DOCUMENTO DI SWITCHOVER

Serie HYB-Z1

Cilindro con design igienico, tipo rotondo

Prodotto fuori produzione: HYB

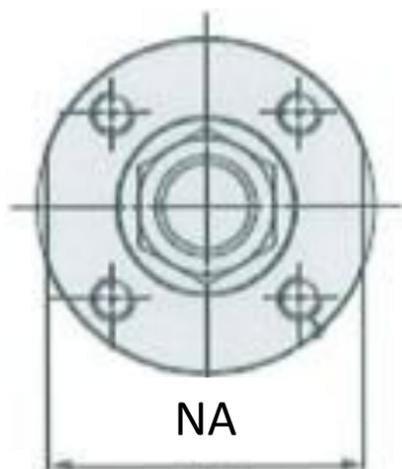
- La struttura della testata sarà modificata per un tubo del cilindrico che permette la presenza della testata posteriore separata, garantendo una fornitura stabile del prodotto.
- Sulla superficie terminale della testata posteriore sarà presente un foro di diametro da Ø 32 a Ø 100.

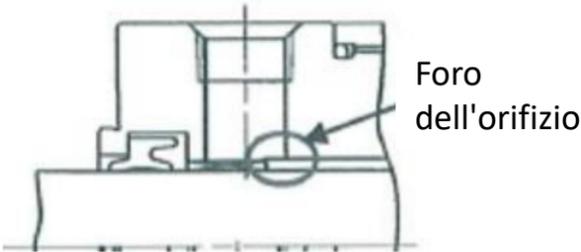
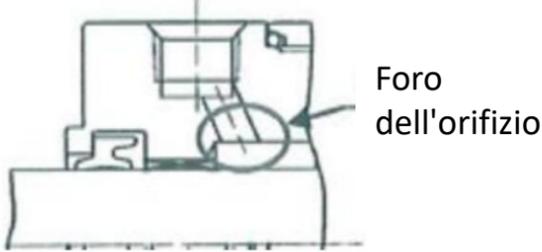
Le dimensioni del piano chiave della testata verranno modificate.
Questo non influisce sulle dimensioni di montaggio.

Schema 1	Schema 2
Caratteristiche	Lo spazio tra la boccola e la testata viene utilizzato per formare un orifizio.	Foro dell'orifizio (foro laterale, foro diagonale)
Schema strutturale

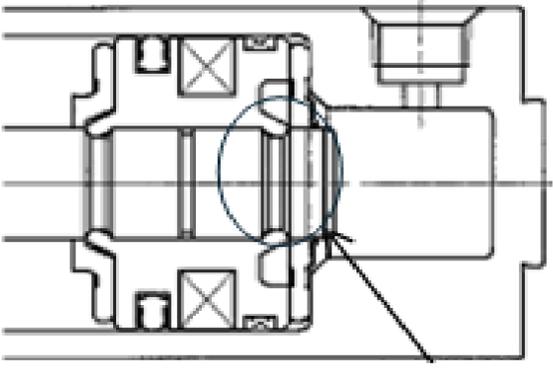
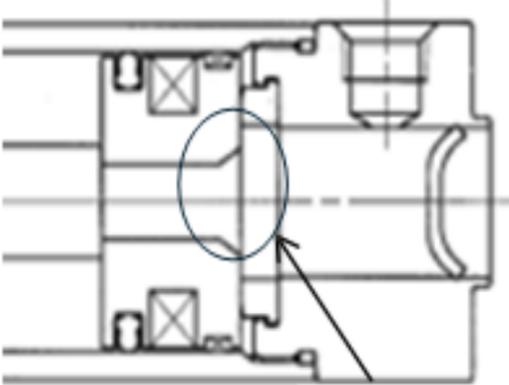
- Il passaggio dell'aria nella testata anteriore è stata modificato. La misura dell'orifizio è la stessa sia per il modello precedente che per quello nuovo.
- La forma del materiale estruso è stata modificata per eliminare la lavorazione su due lati.

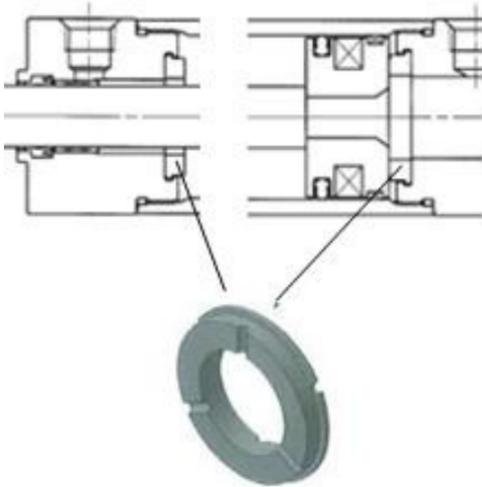
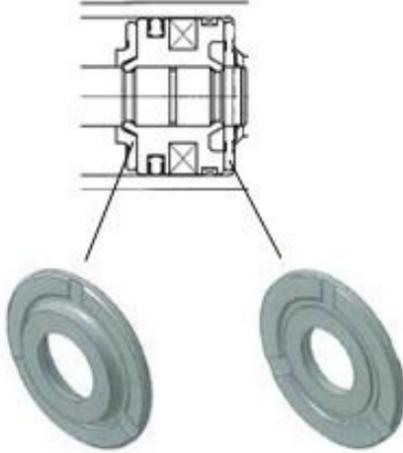
- Il metodo di fissaggio del pistone verrà modificato. Alcune opzioni del prodotto presentano una struttura avvitabile.

Schema 1	Schema 2
Metodo di fissaggio	Fissato sulla testata posteriore.	Fissato sulla testata anteriore.
Forma dell'ammortizzo

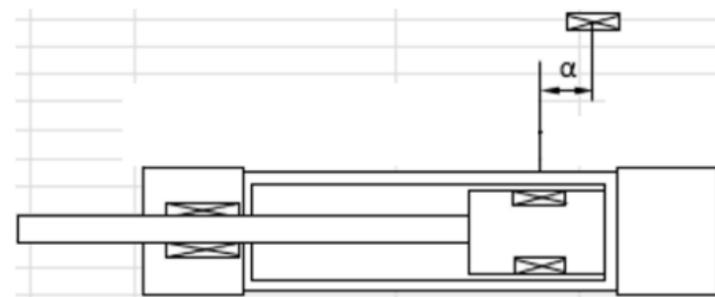
- Le condizioni di produzione e le serie determinano il tipo di forma dell'ammortizzatore utilizzato.
